**Permessi di Ricerca denominati
Passo di Piazza e Friddani**

**Progetto di prospezione geofisica (sismica 2D)
finalizzato alla ricerca di idrocarburi**

**Controdeduzioni alle osservazioni pervenute dal
Comune di Caltagirone (CT)**

Settembre 2017

Figura 1-1: strumentazione pe esecuzione vibrometrie

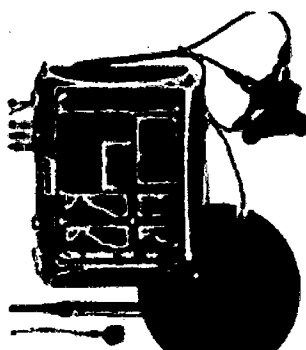
Il territorio del Comune di Caltagirone è ricompreso nel PAI (Piano Stralcio di Bacino per l'Assetto idrogeologico della regione Siciliana) approvato con Decreto del Presidente della regione Siciliana n.92 del 07/03/2007, nel quale sono individuate le aree con dissesti e soggette a rischio. Nel Piano regolatore generale vigente sono individuate, sia all'interno del perimetro urbano che all'esterno, le aree a rischio frana (R1-R2-R3-R4) e le aree a rischio esondazione (R3).

Dal progetto di prospezione geofisica finalizzato alla ricerca di idrocarburi trasmesso da Enimed, si rileva che il territorio del Comune di Caltagirone è interessato dalle linee C-D-E-F-G-H-I-L-M, mentre il centro urbano è compreso tra le linee L-M. risulta evidente che l'area compresa tra queste due linee, ove sono previste indagini con dinamite e vibroseis, è la più problematica tanto è vero che lo stesso progetto nella linea M indica un tratto non fattibile incredibilmente compreso tra due tratti con esplosivi in prossimità del centro storico della città ove recentemente si sono verificati dei dissesti (vedi via Cavallitti e zona San Giacomo)

In particolare, al fine di monitorare l'energia immessa in aree sensibili o vicino a strutture, verranno eseguite le cosiddette "vibrometrie" che consistono nel misurare la vibrazione del terreno (in mm/s) a distanza crescenti dalla sorgente (cfr. **Figura 1-1**).

Figura 1-5: stralcio della mappa di classificazione sismica (Fonte: DGR 19 dicembre 2003, n. 408)

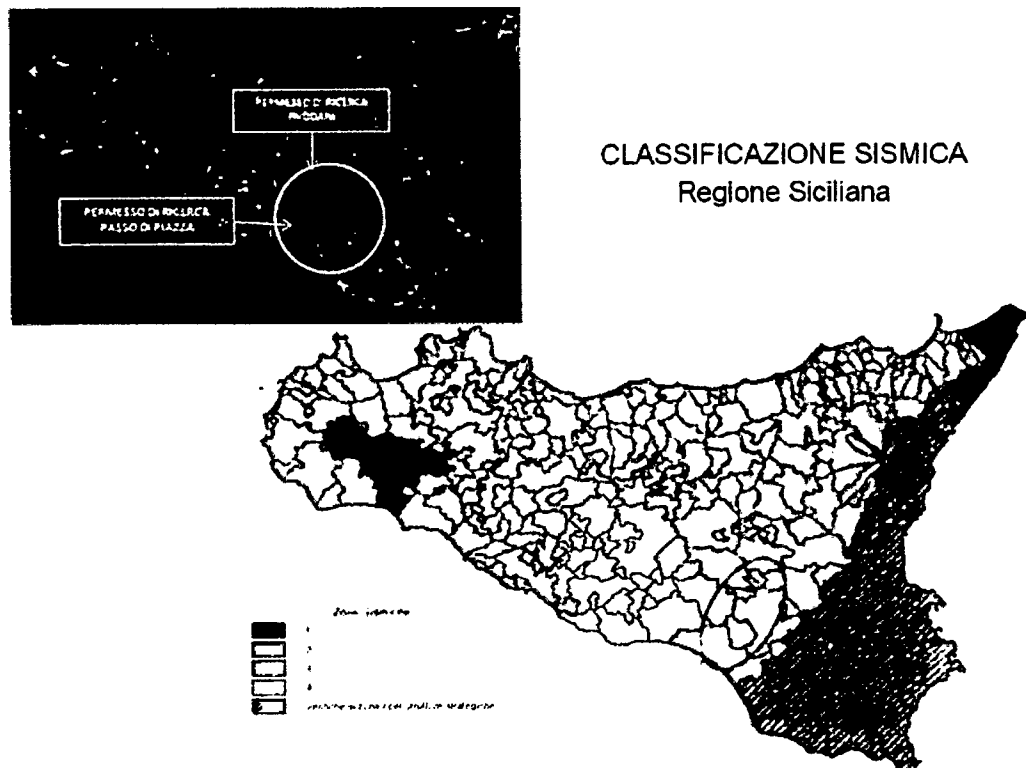
Il territorio del Comune di Caltagirone è stato nel tempo oggetto di terremoti di particolare violenza non ultimo quello del 1962, che hanno comportato il crollo di buona parte del patrimonio edilizio esistente con gravi ripercussioni anche sulle infrastrutture e sul resto delle attività antropiche (omissis)...

Più recentemente a seguito della rimappatura delle zone sismiche effettuata con il "Decreto del 15/01/2004, individuazione, formazione ed aggiornamento dell'elenco delle zone sismiche ed adempimenti connessi al recepimento e all'attuazione dell'Ordinanza del Presidente del Consiglio dei Ministri del 20/03/2003 n.3274", il territorio del Comune di Caltagirone è stato confermato come zona sismica di II categoria.

Si premette che la tematica relativa al rischio sismico è stata tenuta in debita considerazione nell'elaborazione dello Studio di Impatto Ambientale tant'è vero che nel **Capitolo 2** dello **SIA** è riportata l'analisi della vigente normativa e, in particolare, nel **paragrafo 2.3.5** (Zonizzazione sismica) si legge che "La Regione Sicilia, sulla base dell'**OPCM del 20/03/2003 n. 3274**, ha provveduto alla riclassificazione sismica dei comuni con **Deliberazione Giunta Regionale del 19 dicembre 2003, n. 408** e, come risulta dalla successiva **Figura 2-29** (ndr. Nel presente documento si faccia riferimento alla **Figura 1-5** riportata a seguire), la maggior parte dei territori interessati dai permessi di ricerca "Passo di Piazza" e "Friddani" rientrano in Zona Sismica 2, mentre una porzione più piccola di territorio (comune di Mazzarino) rientra in Zona Sismica 3".

Pertanto, considerando che prima di dare avvio alle attività sono previste delle verifiche in campo per il posizionamento dei punti di energizzazione e valutata la modesta entità di energia rilasciata sia con il metodo Vibroseis che con energizzazione da scoppio, si evidenzia che non esiste nessuna possibilità di attivare strutture sismogeniche.
